**AVIS RELATIF À LA PROTECTION
CONTRE LES EVENTUELS EFFETS NOCIFS ET NUISANCES
PROVOQUÉS PAR LES RAYONNEMENTS NON IONISANTS
GÉNÉRÉS PAR DES ANTENNES ÉMETTRICES STATIONNAIRES**

Commune : AYWAILLE - Exploitant : INSKY

Référence exploitant : LG05187_A

Rapport n° 3117 / 2024

Figure 1 : Vue en plan des lieux de séjour et des points de contrôle

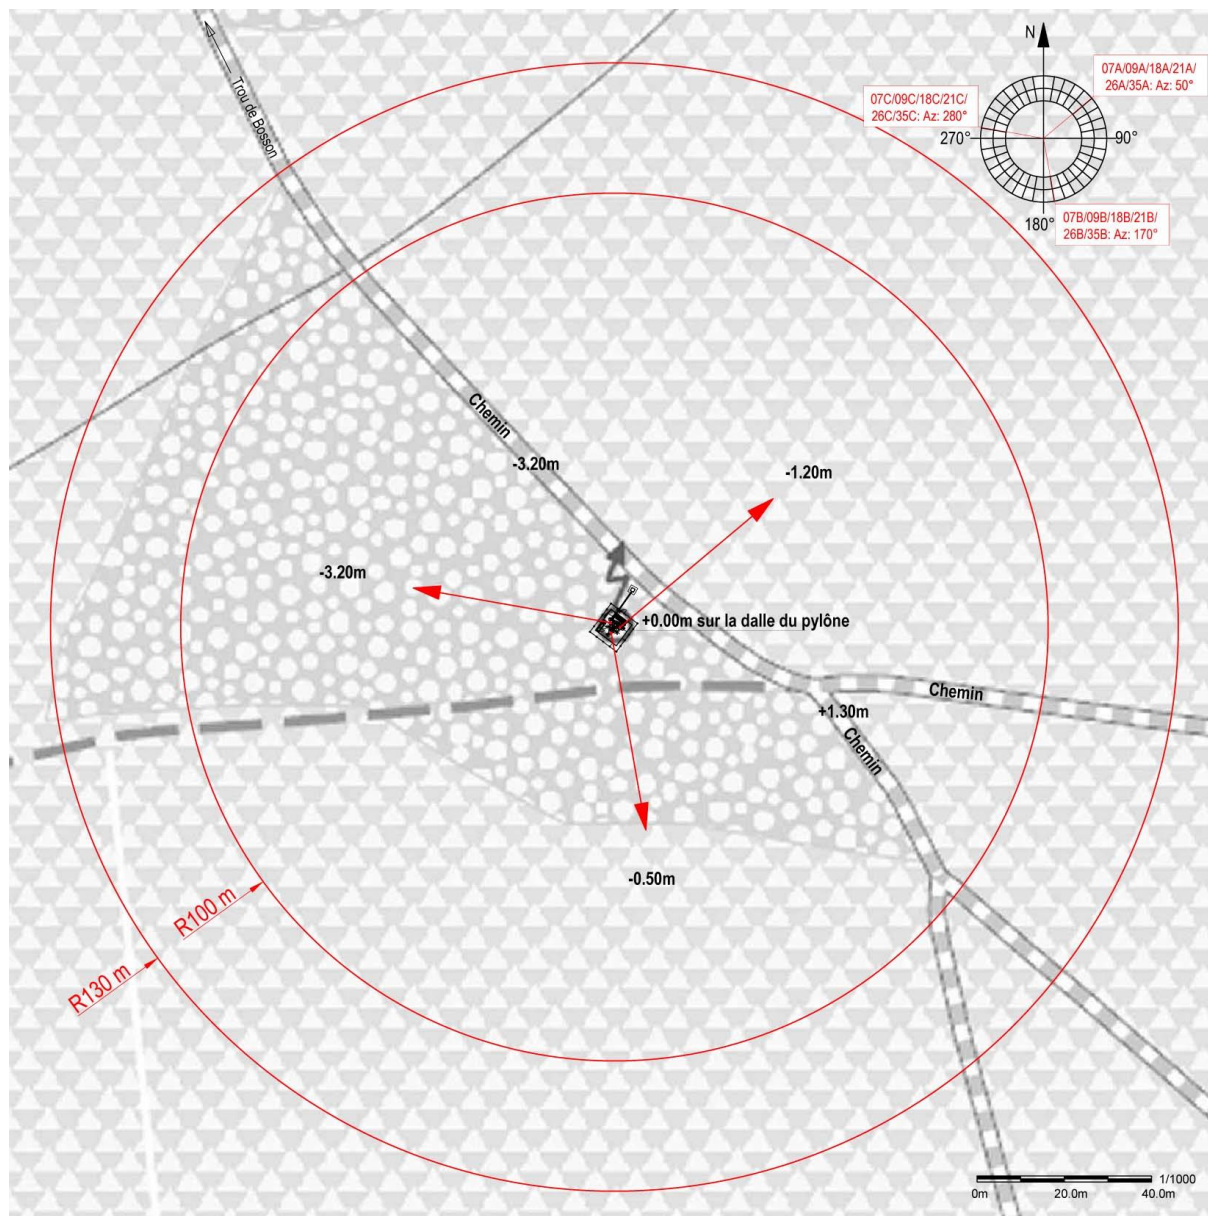
N° point de contrôle	LS	Atténuation (dB)	Indice d'exposition relatif à la limite par installation IE_i
Aucun lieu de séjour ne se trouve dans la zone où la limite d'immission pourrait être atteinte

En ce qui concerne les antennes de l'installation mentionnées dans le tableau 1, la distance maximale à laquelle la limite pourrait être atteinte, à l'extérieur, est égale à 102,4 m. S'il n'y a pas de LS à une distance inférieure, les antennes respectent forcément la limite d'immission.

Dans le cas des LS situés à l'intérieur des bâtiments, une atténuation d'obstacle est prise en compte et il en résulte que la distance maximale à laquelle la limite pourrait être atteinte se réduit à 72,5 m.

Figure 2 : Vue en plan des installations d'antennes dans un rayon de 300 mètres autour de l'installation faisant l'objet de la demande d'avis

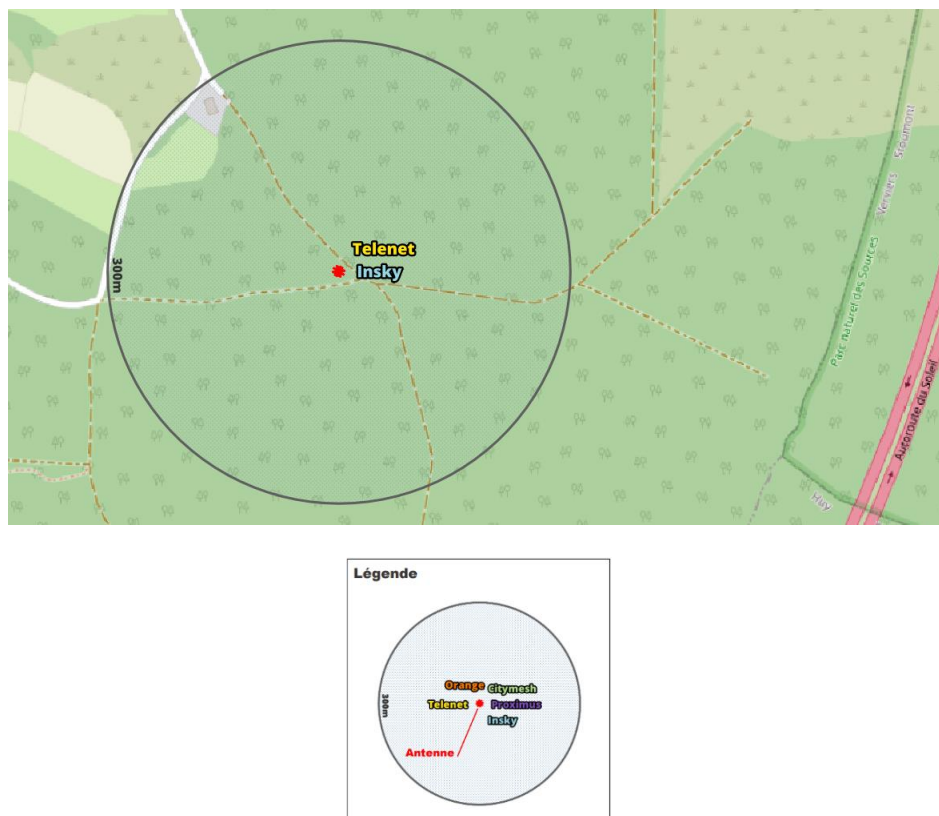
- il y a au plus 4 installations d'antennes émettrices stationnaires présentes dans la zone d'évaluation de 300 mètres de rayon représentée dans la figure 2, y inclus l'installation référencée dans le paragraphe 2 : la limite cumulative définie à l'article 4, §2 du décret est nécessairement respectée dans les lieux de séjour à l'intérieur de la zone d'évaluation de 300 mètres de rayon ;

Compte tenu des considérations ci-dessus, il apparaît que l'intensité du rayonnement électromagnétique généré, dans les lieux de séjour situés dans un rayon de 300 mètres autour de l'installation référencée dans le paragraphe 2, par l'ensemble des antennes émettrices stationnaires de l'ensemble des exploitants du même site d'antennes émettrices stationnaires respecte la limite fixée à l'article 4, § 2 du décret.
